Proposition de rectificatif 2 à la révision 2 du Règlement n° 87 (Feux-circulation diurnes)

Note du secrétariat *

Le texte reproduit ci-après a été préparé par le secrétariat en vue de corriger la figure 1 de l'annexe 2 du Règlement n° 87. Il est transmis pour examen au Forum mondial de l'harmonisation des Règlements concernant les véhicules (WP.29) et au Comité Administratif (AC.1).

Figure 1»

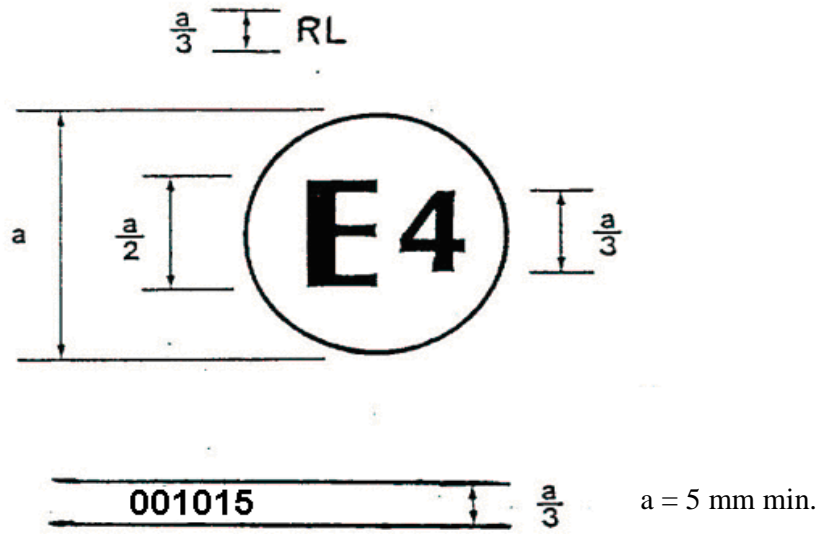
Figure 1, modifier comme suit:
